3. BRUIT, INFRASONS ET VIBRATIONS

3. BRUIT, INFRASONS ET VIBRATIONS

Tableau 5 — Précision estimée pour un bruit à large bande de $L_{AT}(DW)$ calculée à l'aide des équations (1) à (10)

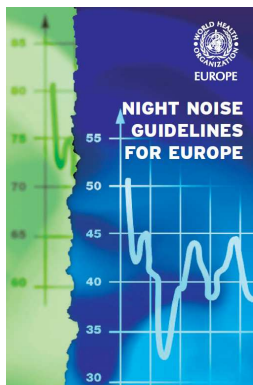
Clairement, dans le cas qui nous concerne, la précision des calculs est au mieux de +/- 3 dB mais probablement bien plus incertaine (+/- 5 dB ?, +/- 10dB ?) vu les vitesses de vents réelles dans lesquelles les éoliennes produiront du bruit, ainsi qu'expliqué à la page précédente.

La légitimité de notre demande, basée sur le tableau 5 de la norme ISO9613-2, visant à ce que tous les calculs acoustiques soient refaits pour Sprimont, en considérant +3dB(A) à l'immission comme hypothèse, avec un périmètre d'étude rapproché pour le bruit porté au moins à 1500m, se trouve par ceci renforcée !

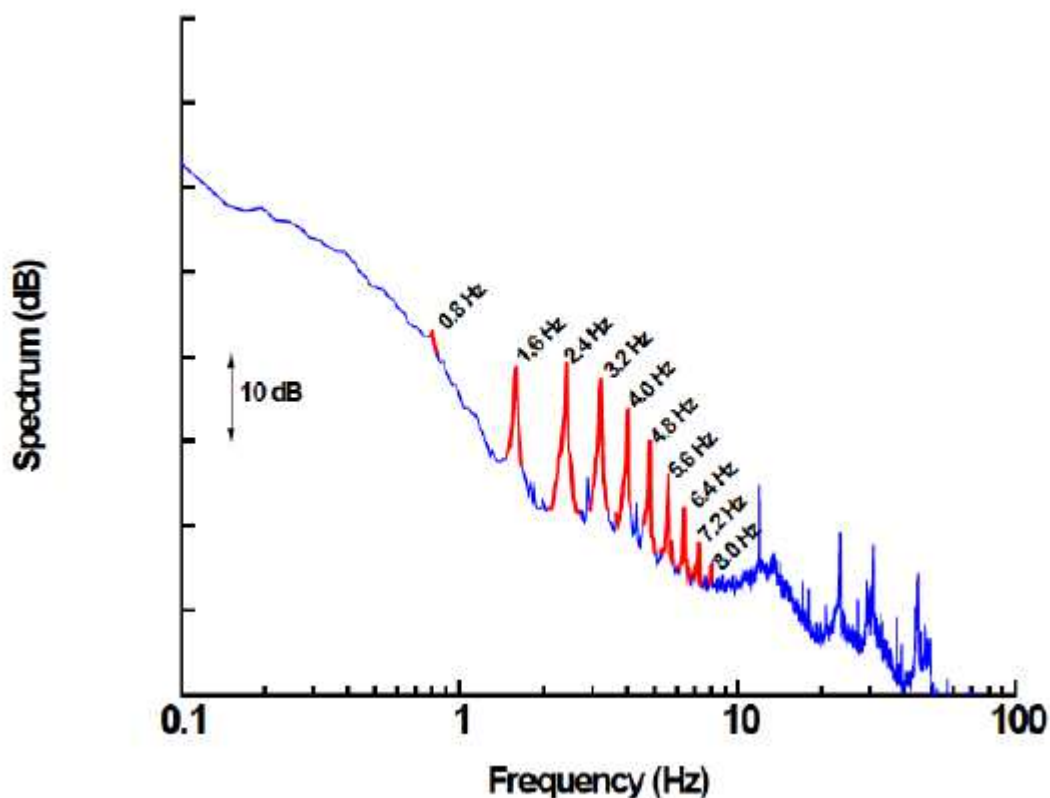
« La FIGURE 4.5-6 montre les spectres à bande étroite du bruit de fond et du bruit total au point de mesure MP1 à une distance de 180 m avec une résolution de 0,1 Hz. Lorsque l'éolienne est en fonctionnement, des maximums clairement visibles peuvent être observés dans la plage infrasonore. Les fréquences mesurées correspondent à la fréquence de passage d'une pale de rotor (environ 0,6 Hz environ) et ses harmoniques à 1,2 Hz, 1,8 Hz, 2,4 Hz, 3 Hz, etc. Ce sont des infrasons générés par le rotor en raison de son mouvement. Les pics de niveau disparaissent lorsque l'éolienne est éteinte. La figure 4.5-7 montre les spectres à bande étroite du bruit de fond et du bruit total au point de mesure MP4 à une distance de 650 m. À cet endroit, des maxima infrasonores plus discrets (voir point MP1) peuvent encore être détectés lorsque l'éolienne est active. Les niveaux légèrement plus élevés détectés au point de mesure MP4 à des fréquences inférieures à 5 Hz ne peuvent être attribués au fonctionnement de l'éolienne. La cause des valeurs jusqu'à 10 dB plus hautes est un bruit de fond différent au point de mesure MP4 par rapport au point de mesure MP1 (**preuve ?**). La vitesse du vent était de 5,5 m / s pour les deux mesures. »

- il y a bien des infrasons importants (60dB), clairement identifiés et mesurables à une distance de 180 m de l'éolienne, dus aux composantes harmoniques du mouvement du rotor de fréquences 0,6 Hz ; 1,2Hz ; 1,8Hz ; ...6Hz
- il y a des niveaux d'infrasons supérieurs au bruit de fond à 650 m de l'éolienne et contrairement à ce qui est affirmé sans preuve dans le rapport, on voit bien sur la figure 4.5.7 de BR8 que ceux-ci (ligne orange) sont supérieurs au bruit de fond (ligne verte) même si l'écart est moins important qu'à 180 mètres
- la comparaison des graphiques 4.5.6 (180m) de BR8, où les niveaux d'infrasons sont en bleu, et 4.5.7 (650m) de BR8, où les niveaux d'infrasons sont en orange, indique que ceux-ci ne diminuent presque pas avec la distance (idem en théorie), et restent proches de 60 dB.

Evidemment, puisque ce rapport s'appuie sur le projet de DIN45680 de 2013 et pas sur la seule norme approuvée DIN45680:1997-3 comme nous l'avons vu, il y a remplacement du terme seuil d'audition par celui de seuil de perception dans la suite de l'analyse en pondération G dB(G) pour laquelle il n'existe en réalité pas de norme, donc, **DANS NOTRE TRADUCTION**, nous avons traduit « Wahrnehmungsschwelle » à chaque fois par « perception/audition » et pas seulement par « perception » afin d'attirer l'attention du lecteur. **Dès lors, tout ce qui en ressort, c'est que les infrasons sont sous le seuil d'audition, ce qui est tout-à-fait normal, et que le modèle d'éolienne étudié, semblable à ce qui est envisagé à Sprimont, émet des infrasons notamment dus aux composantes harmoniques du mouvement du rotor de fréquences 0,6 Hz ; 1,2Hz ; 1,8Hz ; ...6Hz !**

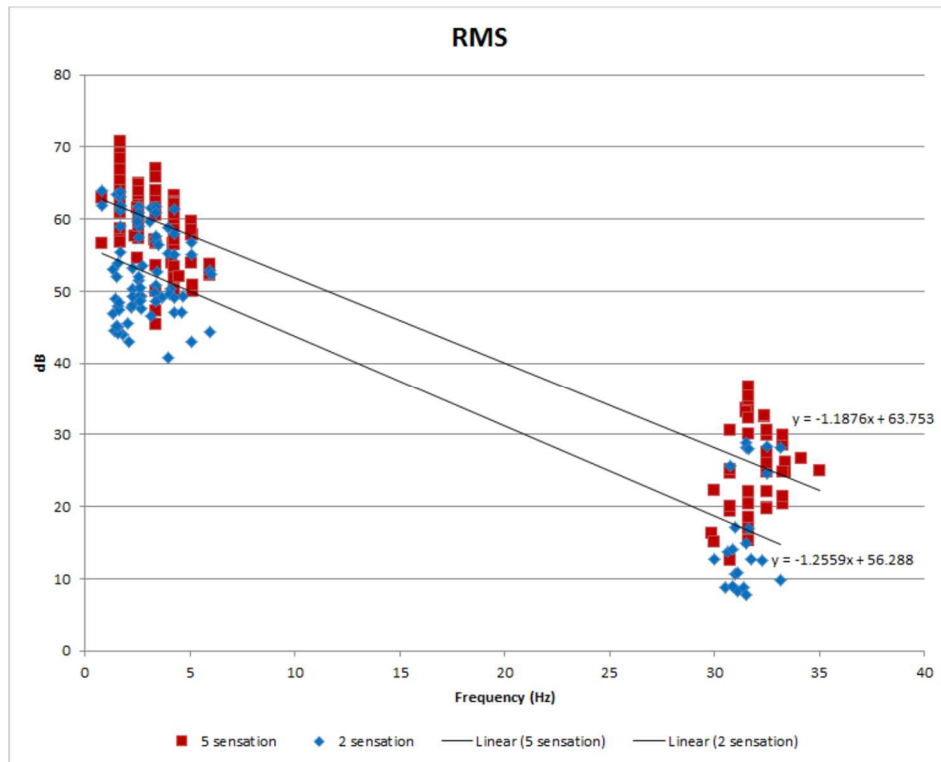
Il fait ensuite page 32 la corrélation (par une "ligne de tendance") entre les infrasons et l'apparition et la gravité de symptômes chez les riverains qui s'étaient plaints de "sensations" souvent insupportables (niveau 5 sur une échelle de 1 à 5 = « insupportables provoquant une envie de départ immédiat ») recensées auprès des occupants de 3 maisons "témoins" du site en question (dont une à 1000 mètres de l'éolienne la plus proche et une autre à 1600m). Les niveaux non pondérés à l'intérieur des chambres et des salons atteignent 70 dB.

Les symptômes décrits par les résidents sont des troubles du sommeil, des maux de tête, de la tachycardie, des pressions dans la tête, les oreilles ou la poitrine, etc., (symptômes généralement connus sous le nom de Syndrome Eolien (SE), ou encore Wind Turbine Syndrome.)
